LINEA AV/AC Verona – Padova.

Progetto Definitivo. 1° Lotto Funzionale Verona – Bivio Vicenza.

Istruttoria ai sensi degli artt. 166, 167, 168 del D. Lgs. 163/2006

**ENTE COMPETENTE: COMUNE DI BELFIORE
RELAZIONE INTEGRATIVA SULLE CRITICITA' IDRAULICHE**

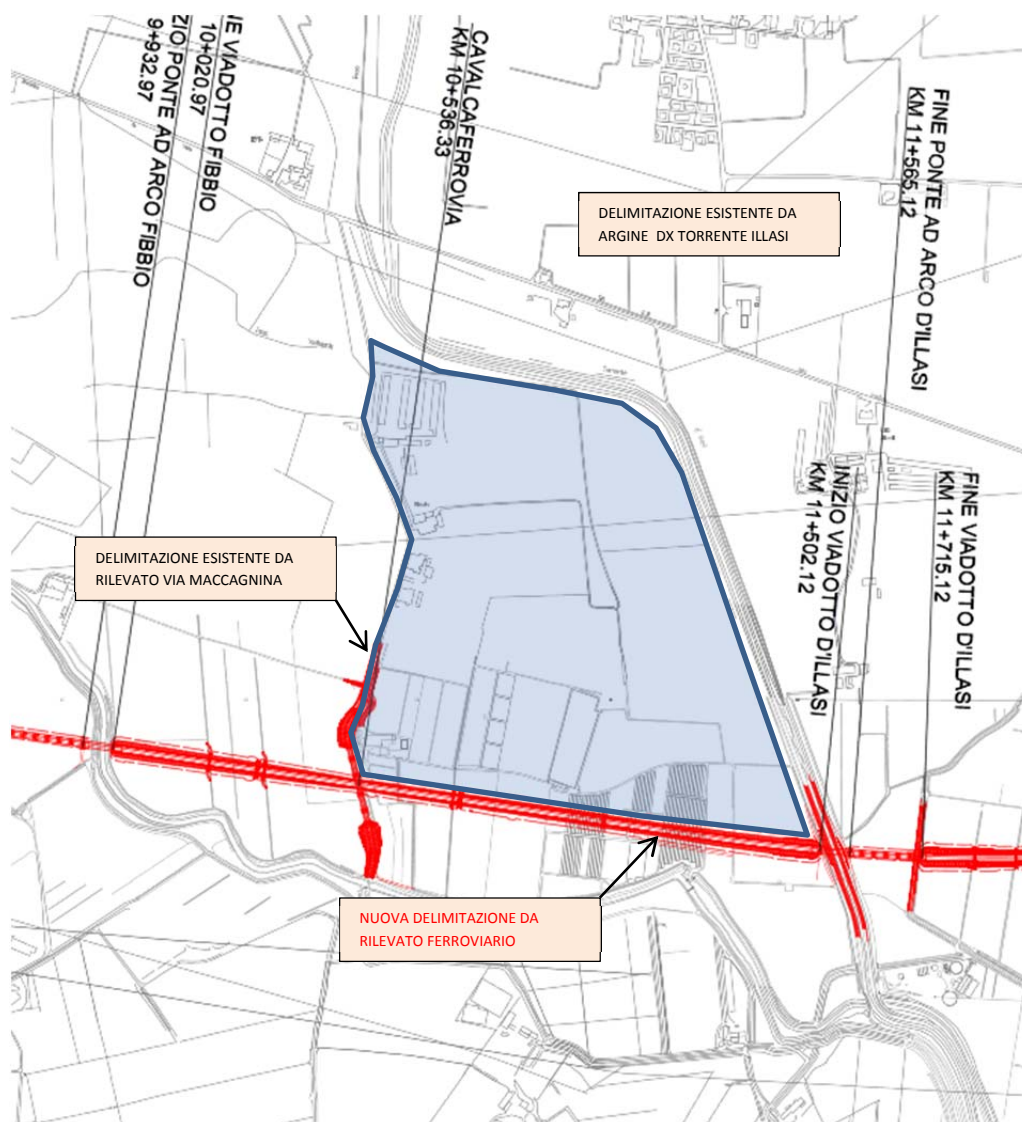
- In corrispondenza di località Boccare tra le progressive al km 10+500 m e al km 11+500 m il territorio è interessato dalle esondazioni del torrente Illasi per rotte e sormonti in destra idrografica a monte di località Boccare (come avvenuto nel 1976, 1992). Si ricorda infatti che in questo tratto la capacità di deflusso in grado di far defluire solo la metà della portata centennale e che in caso di rotta il fiume verrebbe disalveato riversando tutta la portata nella campagna adiacente. L'area di Boccare risulta confinata ad est dall'arginatura pensile del torrente Illasi mentre a ovest dal sedime di Via Boccare ed entrambi si elevano dal piano campagna dai 3 ai 5 metri. Le acque di esondazione del torrente Illasi in destra idrografica si incanalano necessariamente in questo corridoio

defluendo più a sud nel fiume Fibbio e nei Canali di Bonifica/Irrigui a valle di località Boccare. In questo tratto la nuova linea ferroviaria viene realizzata su rilevato con quota minima superiore ai 3 metri dal piano campagna. Il progetto prevede la realizzazione di uno scatolare doppia canna 5000x2500 mm, uno scatolare 2500 x 3000 mm e un tombino idraulico del diametro pari a 1500 mm. Attualmente i massimi livelli idrici di esondazione previsti nelle mappe del Piano di Gestione del Rischio Alluvioni sono mediamente pari ad 1 metro. Con un semplice ma efficace calcolo utilizzando le formule sperimentali di efflusso da luci libere, si determina che con un tirante di altezza pari ad 1 metro il massimo deflusso transitabile da tali fornici non supera i 22 m³/s. Se il tirante a monte si alzasse a due metri la portata uscente sarebbe pari a circa 69 m³/s. Pertanto tali manufatti non sono in grado di far defluire la portata trentennale di 254.49 m³/s che uscirebbe in caso di rotta come avvenuto nel 1976. In questo caso, tenendo conto delle dimensioni ridotte del bacino di invaso a monte del rilevato ferroviario, è presumibile che il livello dell'acqua venga fissato dal punto più depresso di via Boccare che sostanzialmente coincide con il piano del ferro alla progressiva al km 10+530 m.

Evidenziamo inoltre che durante le piene in fiume trasporta una grande quantità di legname in grado di ostruire luci anche di grande dimensione e, in aggiunta, nei tratti immediatamente a ridosso delle rotte lo sradicamento degli impianti a frutteto genera una ulteriore produzione di legname trasportata dalle acque di esondazione. Questo è accaduto sia durante la rotta del torrente Mezzane nel maggio 2013 sia nell'evento del 1976 dove vennero riversati nelle campagne migliaia e migliaia metri cubi di materiale vegetale.

Si ritiene pertanto che la soluzione proposta in rilevato incrementerà il rischio idraulico di allagamento mediante un aumento dei livelli dell'acqua in caso di esondazione. I manufatti previsti non sembrano in grado di smaltire le portate di esondazione del torrente e comunque sono soggetti al rischio di completa ostruzione per la presenza del legname trasportato durante le piene e del legname prodotto dal sradicamento delle colture nelle zone adiacenti alla rotta. Inoltre, a valle dei manufatti di attraversamento della futura linea ferroviaria la concentrazione delle portate può generare rilevanti fenomeni erosivi con danneggiamento dei fondi e degli impianti a frutteto.

Oltre ai rischi per i beni e le persone in questo caso verrebbe compromessa la funzionalità della linea ferroviaria che potrebbe essere sormontata. All'interno del bacino sono presenti 16 famiglie per un totale di circa 50 abitanti. Si chiede di adeguare il progetto realizzando la linea ferroviaria in viadotto tra le progressive al km 10+500 m e al km 11+500 m. Tale soluzione permetterebbe di evitare il costoso e impattante viadotto IV02.

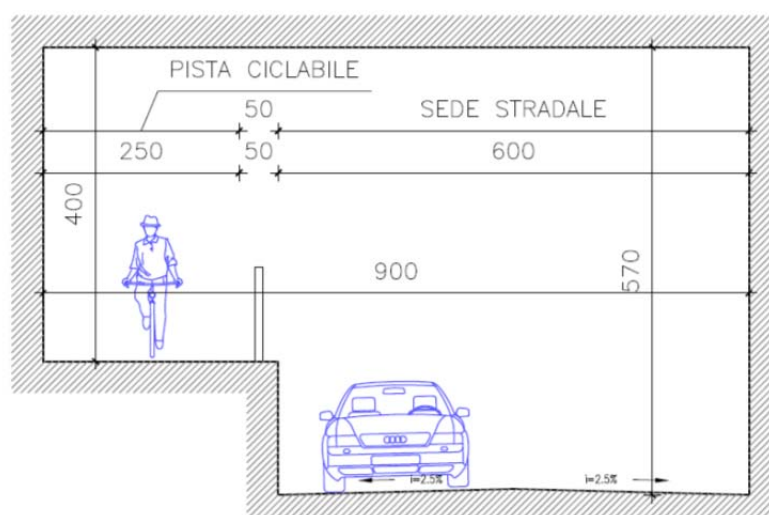
1. **Via Maccagnina** (km 10+536m). Via Maccagnina è una strada locale intercomunale e nel tratto interessato dall'interferenza con la nuova linea AV/AC è di proprietà e competenza del comune di Caldiero. La strada può essere caratterizzata come locale extra-urbana. Per il collegamento con il Parco dell'Adige la strada viene utilizzata assiduamente da cicloturisti e come ippovia. Il sedime fa parte dell'itinerario ciclabile della Val d'Illasi che collega l'abitato di Giazza nel comune di Selva di Progno a Zevio. La realizzazione del cavalcaferrovia al km 10+536m è incompatibile con la classificazione attuale della strada in quanto precluderebbe il collegamento ciclabile all'utenza meno preparata.

Si chiede di risolvere l'interferenza viabilistica mediante un sottopasso anziché un cavalcaferrovia in quanto piano-altimetricamente meno impegnativo. Poiché via Maccagnina è edificata sull'antica arginatura pensile del torrente Mezzane e si eleva fino a 4 metri dal piano campagna, si ritiene la soluzione meno economica. Il prolungamento del viadotto ferroviario tra le progressive al km 10+500 m e al km 11+500m, necessario per garantire la permeabilità idraulica, consentirebbe il sottopassaggio di via Maccagnina senza la realizzazione di alcun manufatto.

La pendenza longitudinale delle rampe della ciclabile non dovrà superare il 3%, in modo da renderla idonea a tutte le tipologie di utenza ciclabile. Per consentire il passaggio di cavalli si dovrà mantenere un'altezza minima e massima nella parte ciclabile di 4 metri. Di seguito sono riportate le dimensioni e dotazioni minime che dovranno essere adottate nel sottovia al km 12 + 034m.

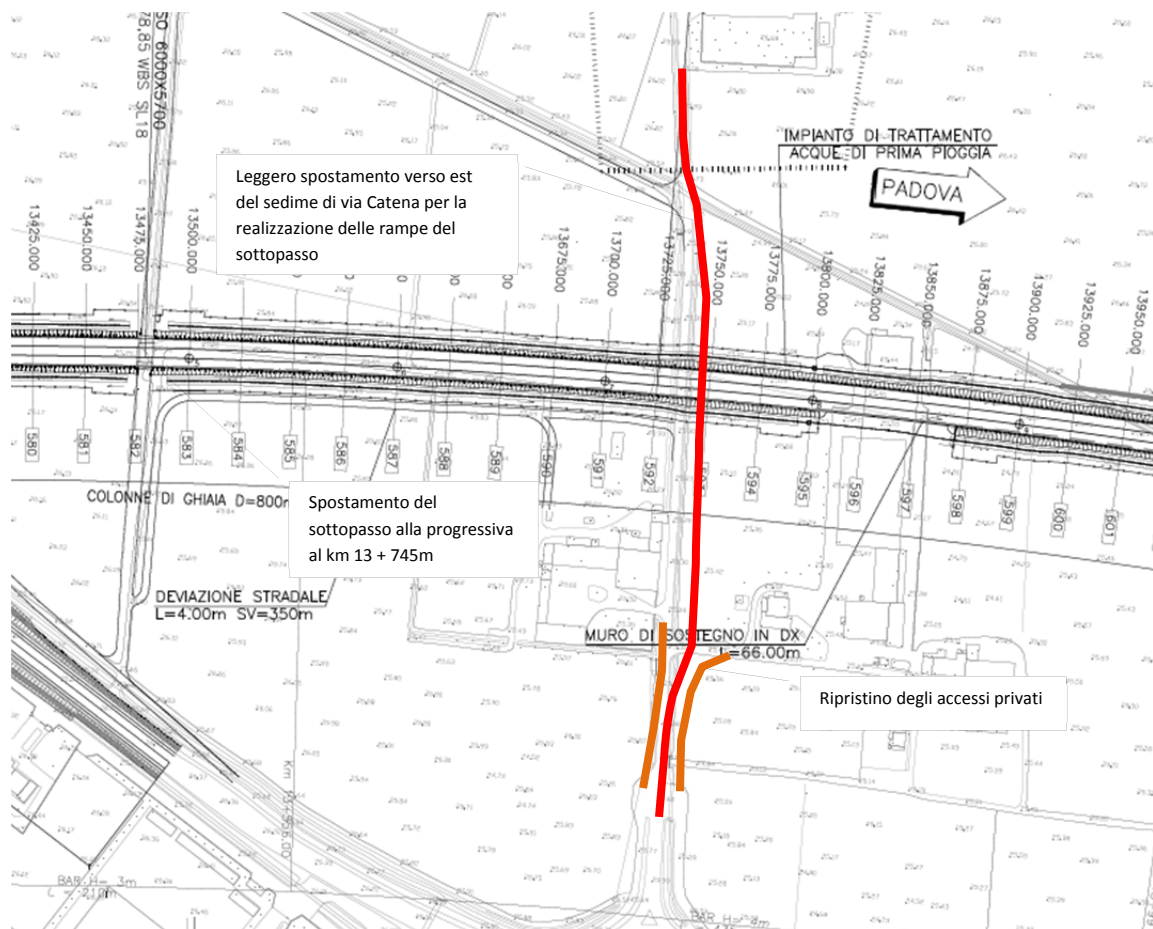
2. **Loc. Caloseni** (km 12+034m). La strada vicinale rappresenta l'unico accesso al ex. depuratore comunale affidato in gestione ad Acque Veronesi s.c. a r.l. Si chiede di

migliorare gli standard altimetrici e soprattutto i raggi di curvatura verticali in modo da consentire il passaggio dei mezzi di trasporto eccezionali, soprattutto quelli caratterizzati da elevate lunghezze del convoglio.

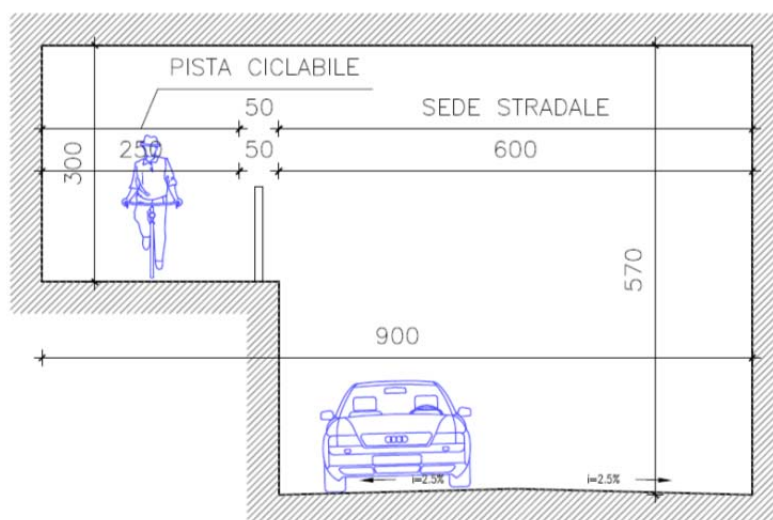
- Via Catena** (km 13+735m): Il PATI dei comuni di Belfiore, Caldiero, Colognola ai colli e Lavagno individua la strada come "viabilità di distribuzione urbana". Il progetto definitivo AV/AC non rispetta la pianificazione intercomunale che, all'art. 17.3 delle NTA prevede: *"con particolare riferimento alla Viabilità di distribuzione urbana, vanno valutate le necessità del traffico non automobilistico (pedonale, ciclabile, rurale) e, se necessario, organizzate le relative corsie di circolazione protette"*. Al fine di non incidere sullo sviluppo urbano intercomunale il comune di Caldiero, in accordo con il comune di Belfiore, chiede di spostare il sottopasso previsto alla progressiva al km 13 + 478 m più ad est, alla progressiva al km 13+745 m, in allineamento o quasi con l'attuale sedime di via Catena evitando quella inopportuna deviazione che allunga eccessivamente il percorso sia per l'utenza debole sia per gli autoveicoli. La presenza di quattro tra curve a gomito rende inoltre il tracciato pericoloso per le interferenze tra l'utenza debole e il traffico veicolare. Il sottopassaggio deve prevedere l'inserimento di una corsia ciclabile in sede esclusiva. Il sottopasso dovrà essere dotato di impianto di illuminazione e videosorveglianza.

La pendenza longitudinale delle rampe della ciclabile non dovrà superare il 3%, in modo da renderla idonea a tutte le tipologie di utenza ciclabile. Di seguito sono riportate le dimensioni e dotazioni minime che dovranno essere adottate nel sottovia al km 13+745 m.

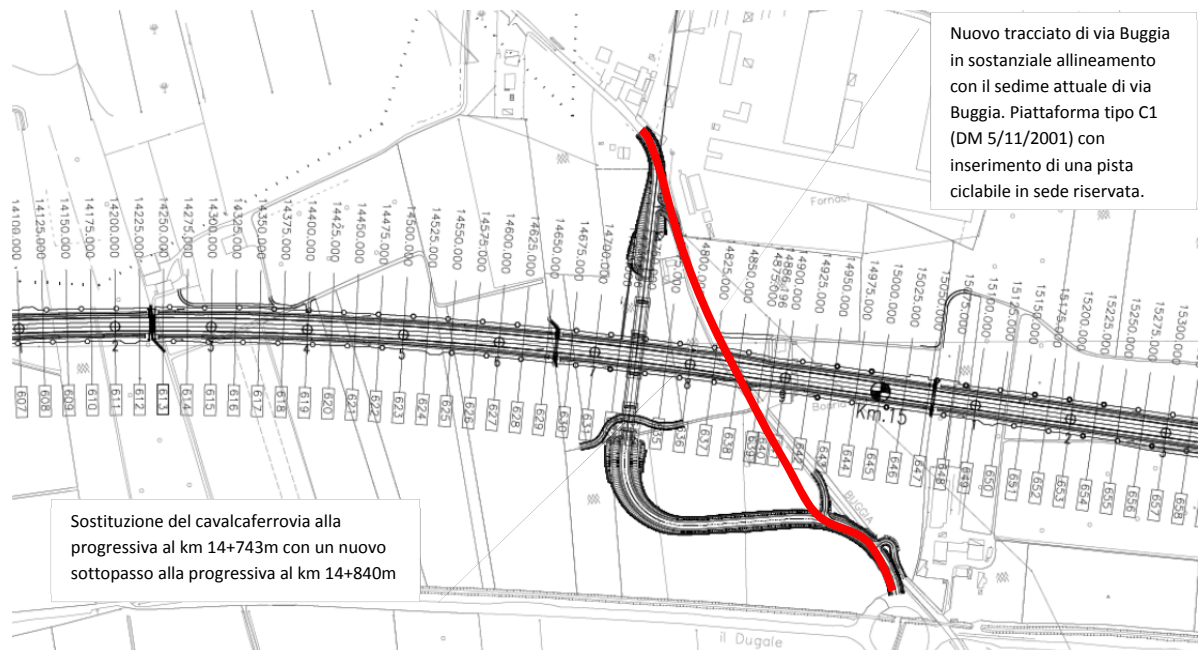
La soluzione prevista nel progetto definitivo non è certamente accettabile in quanto non permette l’inserimento di una piattaforma ciclabile e, soprattutto, il tracciato plano-altimetrico risulta eccessivamente pericoloso e tortuoso sia per l’utenza debole sia per gli autoveicoli. In particolare, la curva a gomito in uscita del cavalcavia in direzione sud risulterà alquanto pericolosa. Si tenga presente che la zona nei mesi invernali è

frequentemente soggetta al fenomeno della galaverna con formazione di ghiaccio sulla pavimentazione stradale.

Tale conformazione viabilistica non sarebbe più adeguabile agli standard C1 da parte delle amministrazioni comunali che intendono riqualificare la strada.

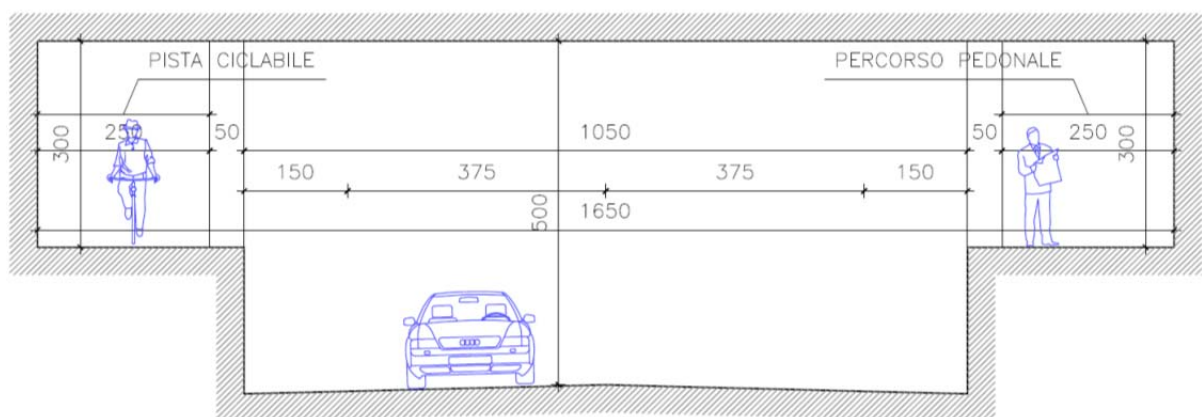
Per queste ragioni, in accordo con il comune di Belfiore, si chiede di realizzare un nuovo sottopasso al km 14+840m eliminando il cavalca-ferrovia al km 14+473m, con un tracciato che sostanzialmente risulti in allineamento con l’attuale sedime di via Buggia. La progettazione del nuovo tronco dovrà rispettare le Norme Tecniche di cui al D.M. 05/11/2001.

Nel nuovo tronco stradale dovranno essere inserite un percorso ciclabile e uno pedonale in modo da garantire l'accesso all'utenza debole alle terme di Caldiero. I due percorsi saranno ricavati sui lati opposti della piattaforma stradale. Il sottopasso dovrà essere dotato di impianto di illuminazione e videosorveglianza.

Mappa della variazione dei livelli post operam – ante operam

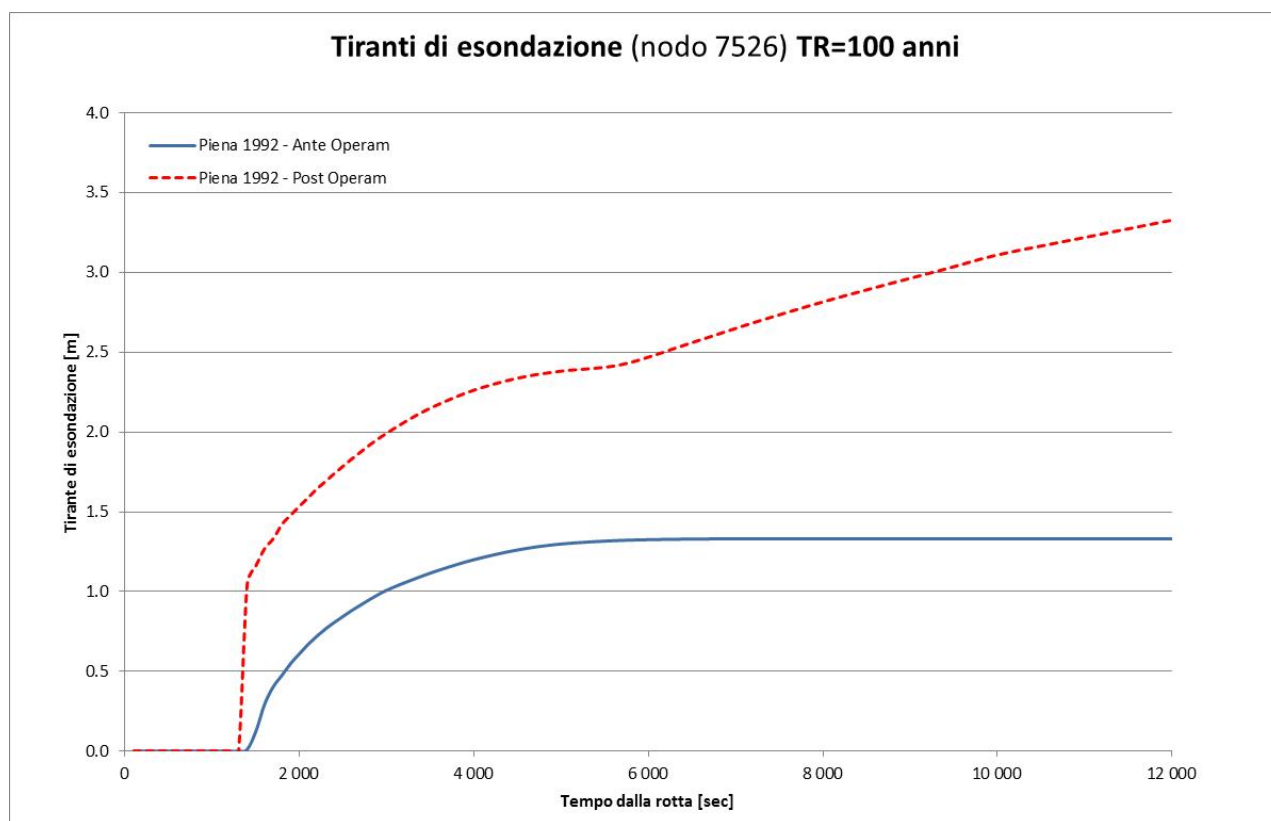
Con lo stato post operam appare evidente la scarsa capacità di deflusso degli attraversamenti stradali ed idraulici previsti dal progetto definitivo della linea AC/AV. Il livello a monte della linea ferroviaria non si stabilizza mai e risulta in continua crescita mentre a valle avviene una stabilizzazione intorno a +30.54.

Dopo circa 2 ore dalla rotta (7000 secondi) il livello dell'acqua a monte della linea ferroviaria è pari a 31.28m s.l.m., mentre a valle a 29.85m s.l.m. (il bacino formato dall'argine del Fibbio non si è ancora riempito). Si forma un battente pari a circa 1.43 metri. Le velocità in uscita dai manufatti di scarico sono molto elevate con il rischio di erosioni alla base del rilevato ferroviario.

Lo studio non ha tenuto conto di eventuali ostruzioni dei passaggi che tuttavia si ritengono probabili a causa dell'elevato trasporto di legname del torrente, della presenza di vegetazione arborea nella zona che può essere sradicata dalla piena e per la presenza di serre che verrebbero facilmente demolite dalla forza dell'acqua.

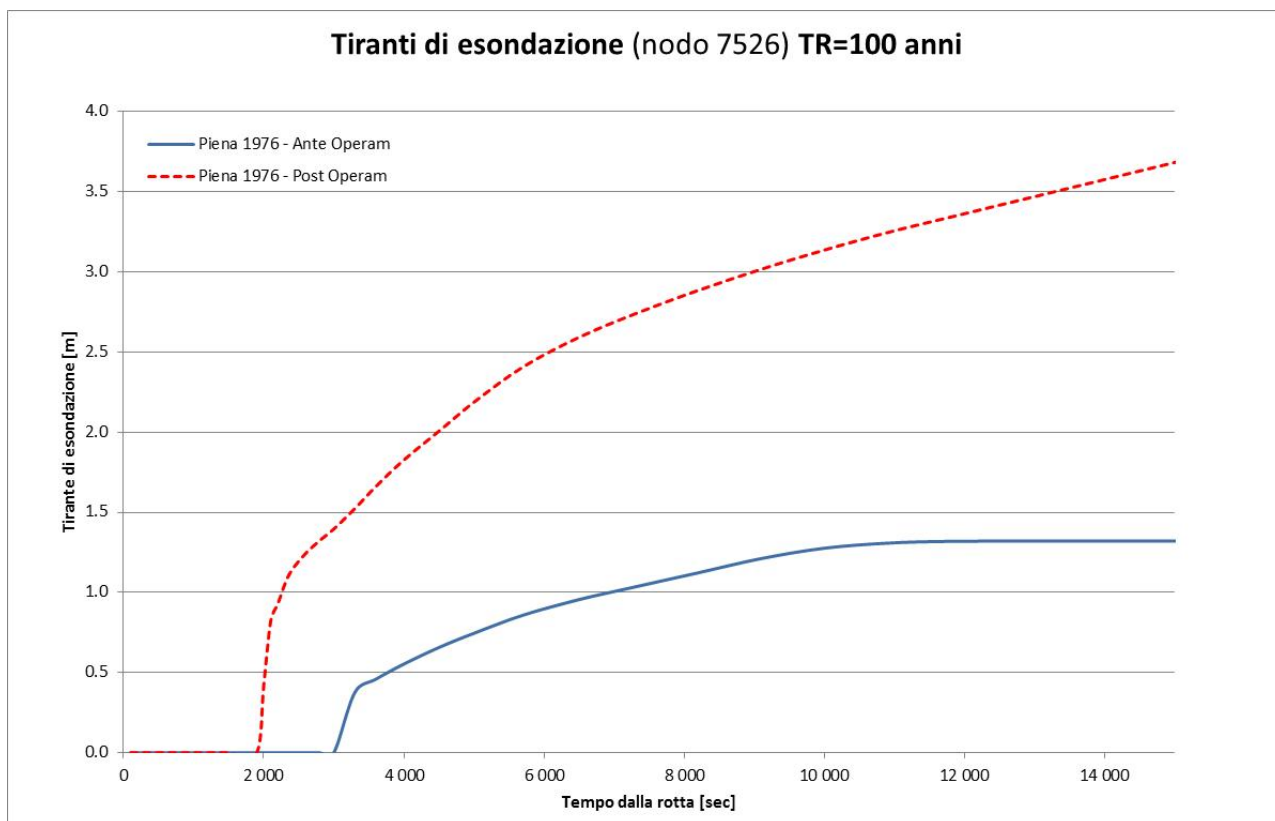
Con lo stato post operam appare evidente la deviazione del flusso di esondazione nella parte occidentale dell'area che risulta in genere più depressa di quella orientale. Come per la modellazione della rotta del 1992 appare con evidenza la scarsa capacità di deflusso degli attraversamenti stradali ed idraulici previsti dal progetto definitivo della linea AC/AV. Il livello a monte della linea ferroviaria non si stabilizza mai e risulta in continua crescita mentre a valle avviene una stabilizzazione intorno a +30.54.
